関原発第500号

原子力規制委員会 殿

2023年4月25日付け関原発第10号をもちまして申請いたしました高浜発電所の発電用原子炉設置変更許可申請書（1号、2号、3号及び4号発電用原子炉施設の変更）を下記のとおり一部補正いたします。

高浜発電所の発電用原子炉設置変更許可申請書（1号、2号、3号及び4号発電用原子炉施設の変更）を別添のとおり一部補正する。

第 7.1 図 放射性廃棄物の廃棄施設の流路線図

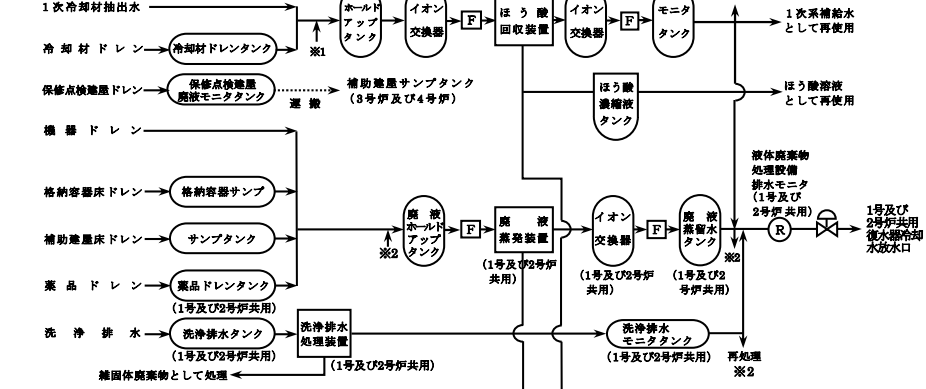
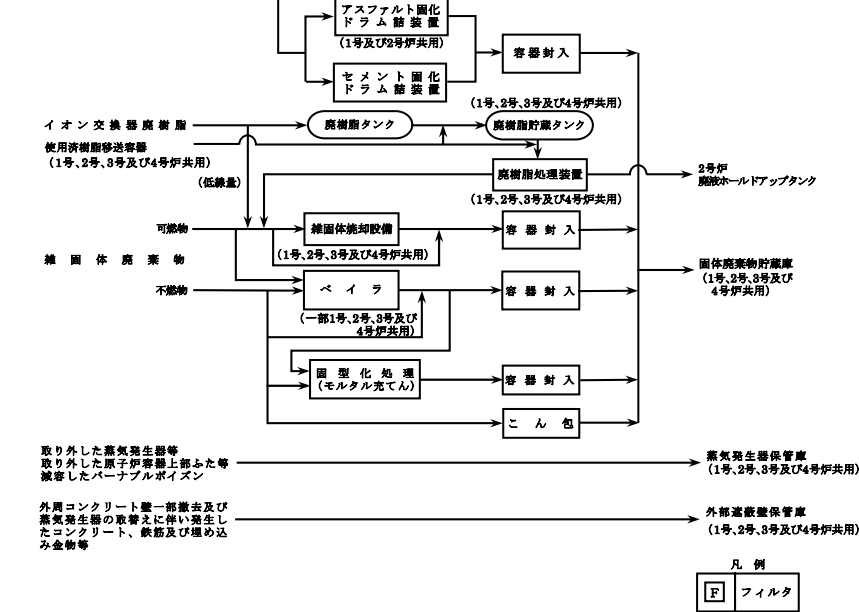
頁	行	補 正 前	補 正 後
-19- ～ -21-		(記載の変更)	別紙 1 に変更する。
-22-	上 12 行～ 上 13 行	<u>保修点検建屋は、資機材の点検作業、保管等を実施するための建屋である。</u>	保修点検建屋は、 <u>1次冷却材ポンプ等の機器や資機材の点検等を実施するための建屋である。</u>
-23-	下 7 行～ 下 6 行	保修点検建屋は、 <u>資機材の点検作業、保管等を実施するための建屋である。</u>	保修点検建屋は、 <u>1次冷却材ポンプ等の機器や資機材の点検等を実施するための建屋である。</u>
-30-	上 5 行～ 上 6 行	…コンクリート、鉄筋及び埋め込み金物_____は、外部遮蔽壁保管庫に貯蔵保管する。	…コンクリート、鉄筋及び埋め込み金物、 <u>並びにその他雑固体廃棄物（不燃物に限る。）</u> は、外部遮蔽壁保管庫に貯蔵保管する。
-57-		第 21 図 放射性廃棄物の廃棄施設の流路線図（添付書類八 第 7.1.1 図）	別紙 2 に変更する。

第 5.1.1.5.11 図 蒸気発生器支持構造図

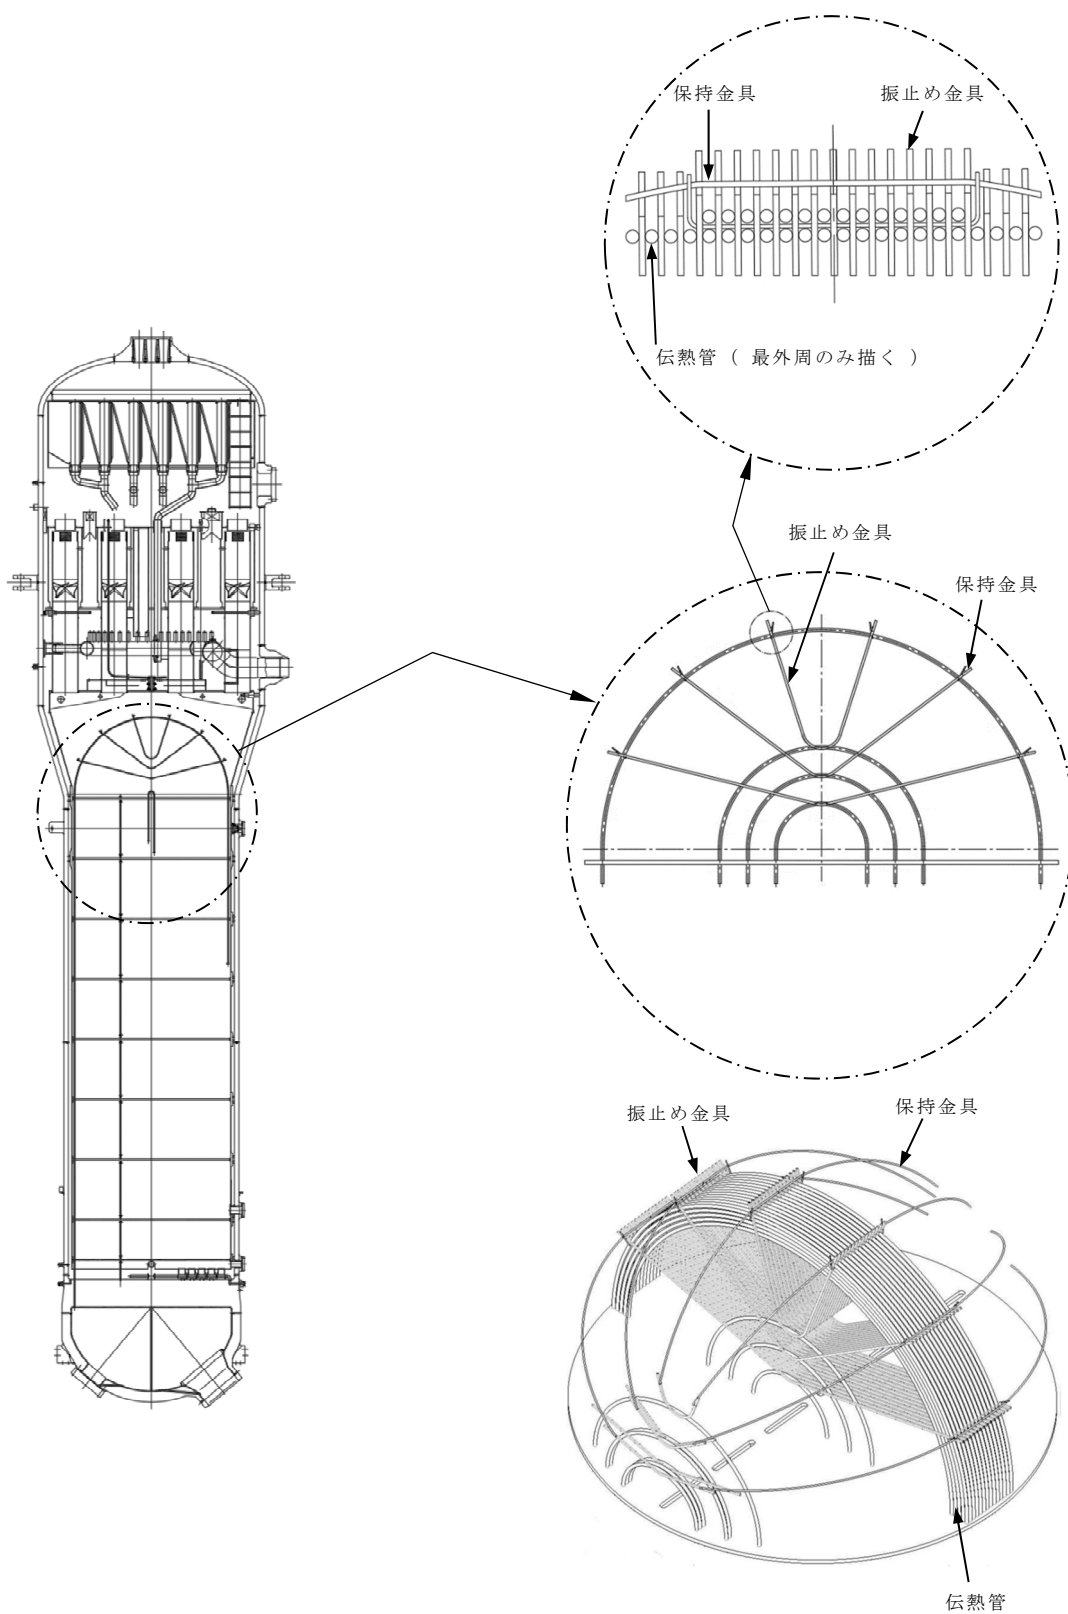
第5.1.1.5.11図を変更する。第5.1.1.5.11図以外は変更前の「(2)蒸気発生器」の記載に同じ。

第 7.4.4 図 C 蒸気発生器保管庫平面図・断面図  
(3号及び4号炉共用)

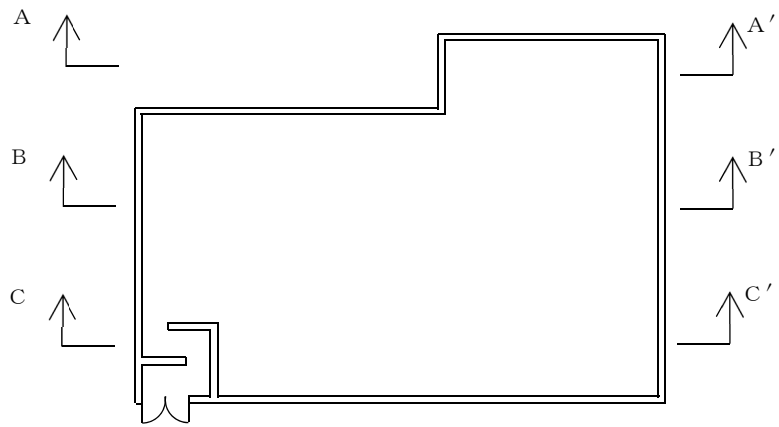
本保管庫の平面図及び断面図を第7.4.4図に示す。

第 4.1.3 図 固体廃棄物処理系統説明図

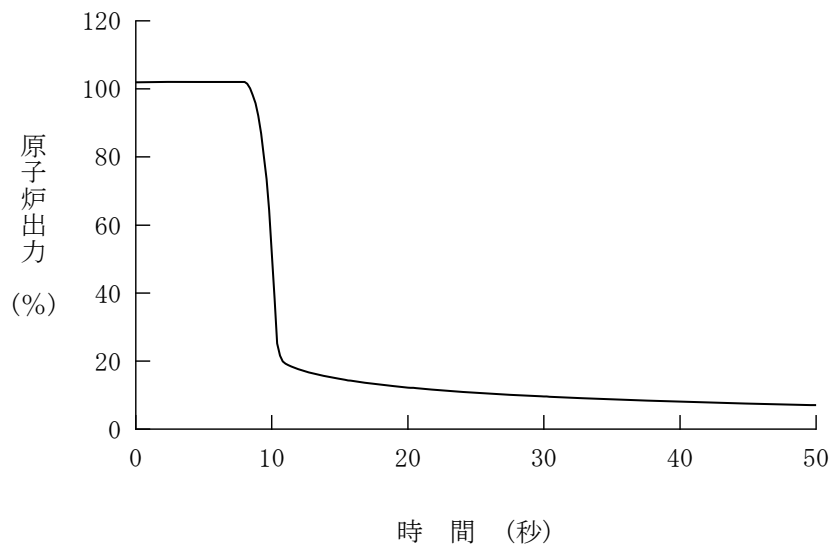
頁	行	補正前	補正後
9(3)-4-2	下6行～ 下5行	・・・コンクリート、鉄筋及び埋め込み金物____は、所要の遮蔽設計を行った発電所内の外部遮蔽壁保管庫に貯蔵保管する。	・・・コンクリート、鉄筋及び埋め込み金物、 <u>並びに</u> <u>その他雑固体廃棄物（不燃物に限る。）</u> は、所要の遮蔽設計を行った発電所内の外部遮蔽壁保管庫に貯蔵保管する。
9(3)-4-10 ～ 9(3)-4-11	下1行～ 上2行	・・・コンクリート、鉄筋及び埋め込み金物____は、汚染拡大防止策を講じて、外部遮蔽壁保管庫に貯蔵保管する。	・・・コンクリート、鉄筋及び埋め込み金物、 <u>並びに</u> <u>その他雑固体廃棄物（不燃物に限る。）</u> は、汚染拡大防止策を講じて、外部遮蔽壁保管庫に貯蔵保管する。
9(3)-4-11	下6行～ 下5行	・・・コンクリート、鉄筋及び埋め込み金物____は、外部遮蔽壁保管庫に貯蔵保管する。	・・・コンクリート、鉄筋及び埋め込み金物、 <u>並びに</u> <u>その他雑固体廃棄物（不燃物に限る。）</u> は、外部遮蔽壁保管庫に貯蔵保管する。
9(3)-4-17		第4.1.3図 固体廃棄物処理系統説明図	別紙9(3)-4-1に変更する

第 7.1.7.12 図 燃料被覆管温度の推移

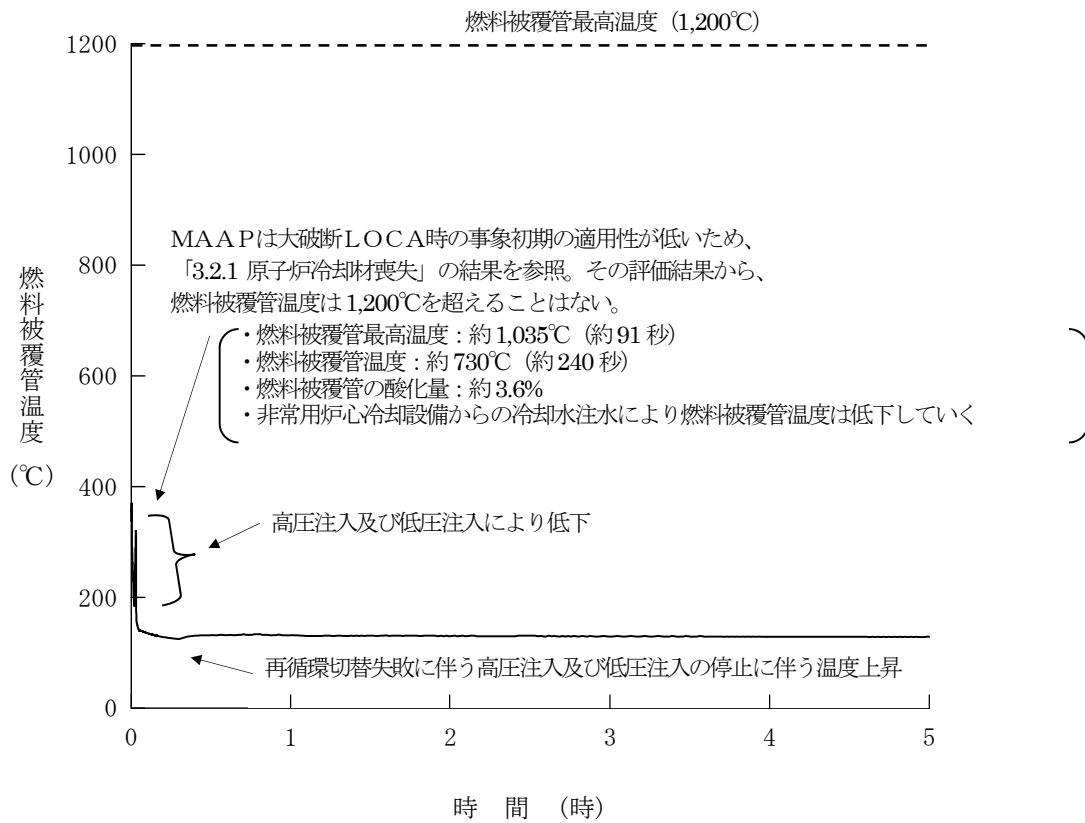
頁	行	補 正 前	補 正 後
10-7-21		第 7.1.7.12 図	<p>炉圧力容器外の溶融燃料          - 冷却材相互作用」、  <u>「7.2.5 溶融炉心・コン          クリート相互作用」及び          「7.4.2 全交流動力電源          喪失（停止時）」であり、          燃料消費量は、約 200.5kℓ          となるが、「7.5.1(2) 資源          の評価条件」に示すとお          り燃料油貯油そうの合計          油量のうち、使用可能量          (426kℓ)にて供給可能で          ある。</u></p> <p>別紙 10-7-1 に変更する</p>
